EMERGENZA ISOLA D'ISCHIA

Evento franoso avvenuto a Casamicciola il 26 novembre 2022 e seguenti

RELAZIONE DI SOPRALLUOGO

**Oggetto: Emergenza Isola d'Ischia – Casamicciola (evento del 26 novembre 2022 e seguenti).
Attività ARPAC di cui all'Ordinanza n. 1 del 3/12/2022 del Commissario Delegato
nominato con OCDPC n. 948 del 30/11/2022
ATTIVITA' SVOLTE IN DATA 07/02/2023**

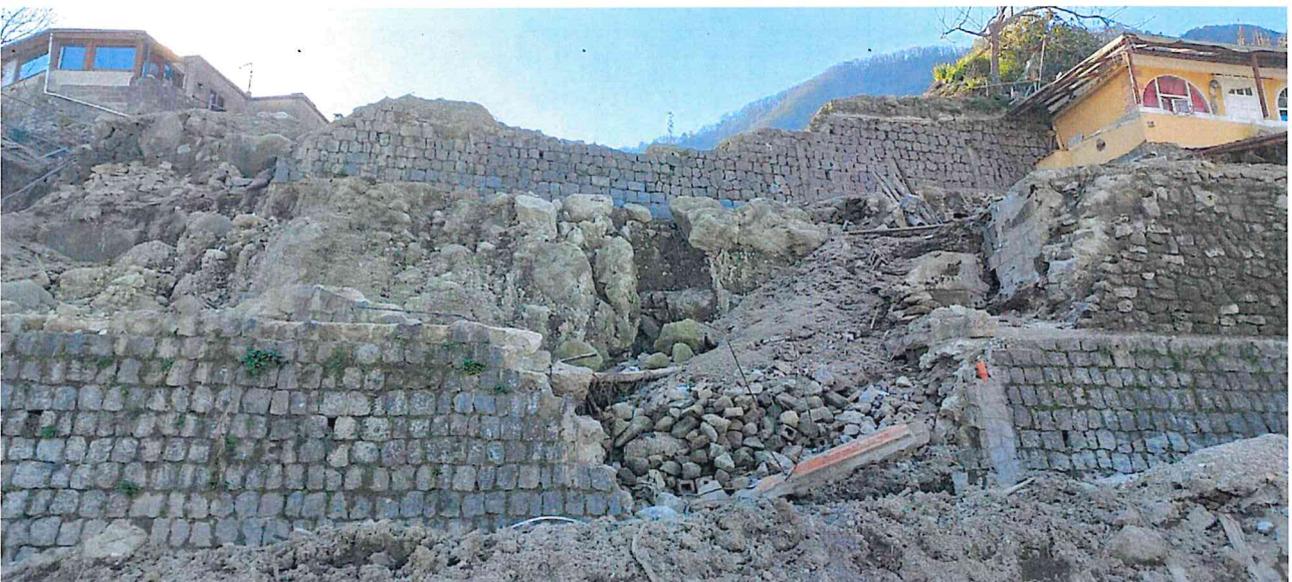
In prima battuta, pertanto, unitamente ai consulenti tecnici del Commissario, Luca De Scisciolo e Fabio Cipolletta, ci siamo recati in Via Santa Barbara, Località Celario nel Comune di Casamicciola, ex parcheggio Rarone, nell'area di cui alla planimetria seguente, per effettuare una ricognizione dei luoghi.

Le paratie di quello che era un parcheggio, poste a valle, ancora divelte, i danni alle strutture di contenimento ed ai manufatti edilizi sovrastanti e sottostanti l'area, così come rilevabile nella documentazione fotografica a seguire ed acquisita al momento del sopralluogo, suggeriscono, senza alcuna ombra di dubbio, la particolare vulnerabilità del sito.

Per questo, si ritiene che la stessa debba essere liberata completamente dai massi e dai detriti ivi depositati, ricercando le metodologie e le lavorazioni più celeri possibili al fine di allontanare un potenziale pericolo dall'area considerata altamente vulnerabile. Non si ritengono possibili altre attività diverse da quelle dell'allontanamento dei massi.

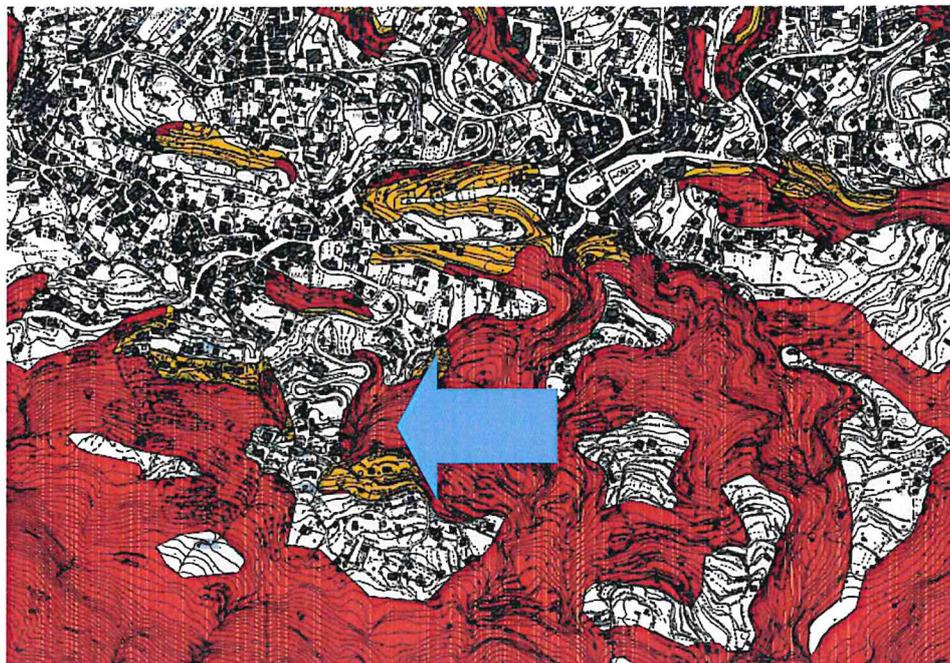
Dalla verifica effettuata in sede mediante accesso alle banche dati ed alle tavole del piano di salvaguardia dell’Autorità di Bacino, è stato possibile accertare che l’area di che trattasi, seppur priva di campiture, è incuneata all’interno di due dorsali a rischio frane molto elevato (vedi stralci delle planimetrie a seguire, consultabili sul web all’indirizzo <http://www.difesa.suolo.regione.campania.it/index.php>)

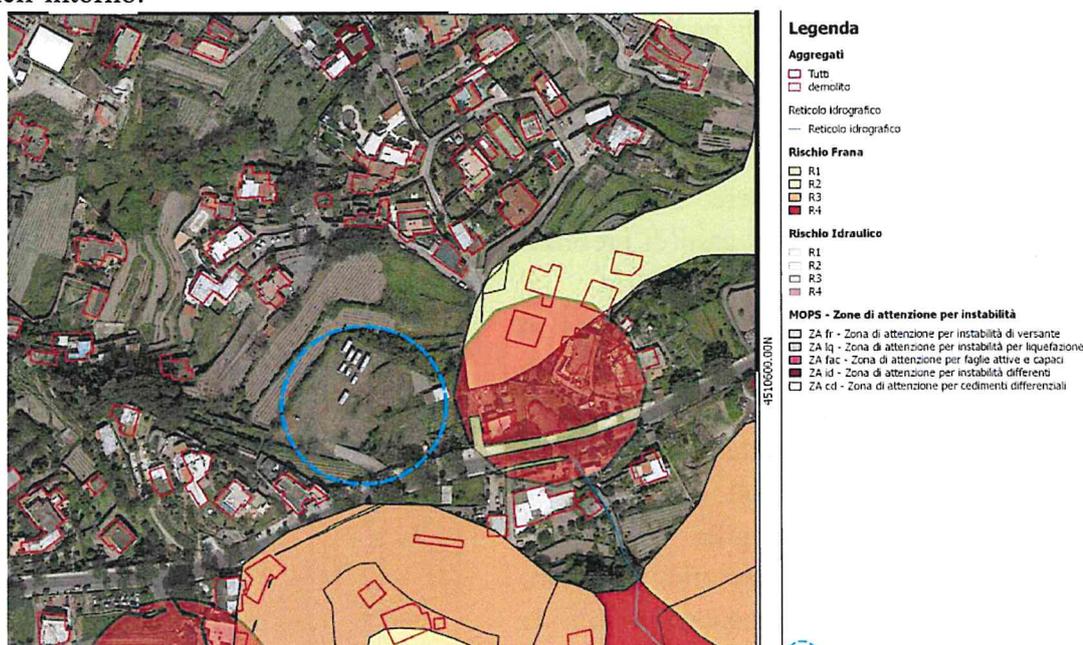
Tutta l'area presa in esame ricade in "zona rossa" della tavola del Rischio del Piano di Salvaguardia Idraulico. Tanto basta per esprimersi negativamente in ordine all'utilizzo dell'area.

A ciò va aggiunta l'assoluta mancanza di viabilità adeguata, la forte pendenza degli accessi, la presenza di vegetazione tipica delle aree soggette a ristagni.

Tutto ciò non può che far escludere categoricamente l'uso dell'area quale sito di stoccaggio, seppur temporaneo.

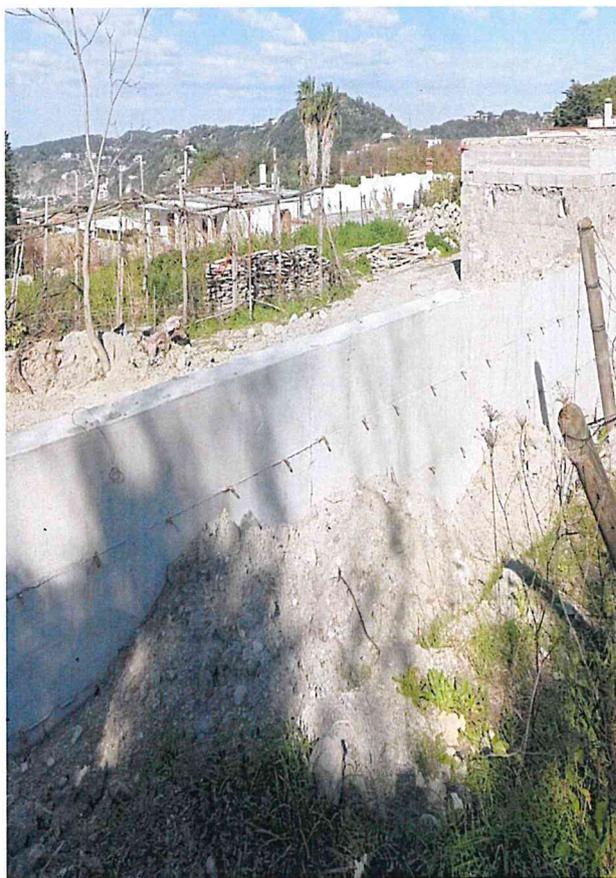
Dal contraddittorio tra il personale tecnico della struttura commissariale e la proprietà, o il rappresentante della proprietà intervenuto al sopralluogo, è emerso che l'area eventualmente disponibile, non è quella inizialmente individuata nel cerchio tratteggiato azzurro nella planimetria prodotta dai tecnici dell'organo di governo, ma è quella sottostante e solo in parte riportata (due lotti stretti e lunghi, posti a livelli differenti).

Si osserva che per poter permettere l'abbancamento dei detriti occorre, certamente, realizzare delle opere di contenimento.

Medesime opere si ritiene debbano essere realizzate a protezione del piano sottostante, anche per la presenza di abitazioni esistenti a brevissima distanza.

Si osserva, infine, l'esiguità dell'accesso a questi due lotti, attualmente transitabile solo a piedi.

L'uso degli stessi non può prescindere dalla realizzazione di una viabilità adeguata; pertanto le valutazioni in ordine al suo utilizzo restano in seno all'Organo di Governo che ne valuterà la fattibilità sotto il profilo economico.

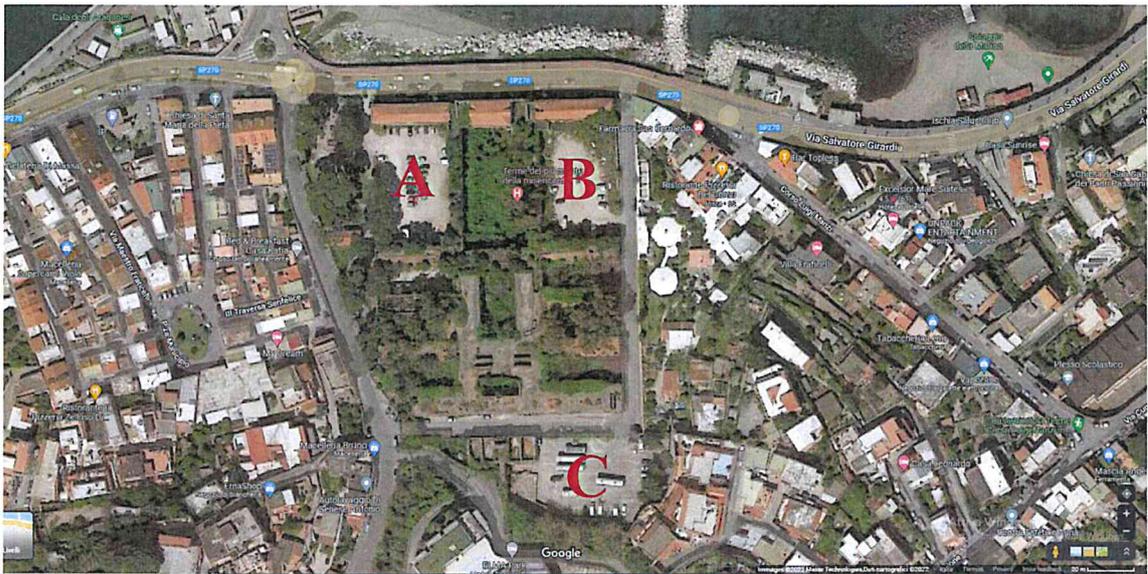
L'area risulta suddivisa in tre aree pianeggianti, denominate con le lettere A – B e C, così come indicate nella corografia a seguire.

Per l'utilizzo dell'area contrassegnata dalla lettera A, fermo restando tutte le prescrizioni già riportate e contenute nella disposizione del Coordinatore del 27/12/2022 prot. n° 67101, è stato suggerito al consulente dell'Organo di Governo la realizzazione di un'ideale schermatura visiva sul lato destro del viale d'ingresso all'area. Detta schermatura avrà anche funzioni di sicurezza, atteso che sul lotto confinante insiste un piccolo parco giochi. La chiusura eviterà, altresì, il diffondersi di polveri e quant'altro.

Quanto all'area contrassegnata con la lettera C si ritiene sia troppo vicina alle abitazioni (dal sopralluogo è emerso che proprio sul confine insistono delle pareti finestrate); pertanto, si ritiene che detta area possa essere utilizzata unicamente "in riserva", ovvero qualora le altre due non fossero sufficienti e previa revisione dello stato dei luoghi prima del suo effettivo utilizzo.
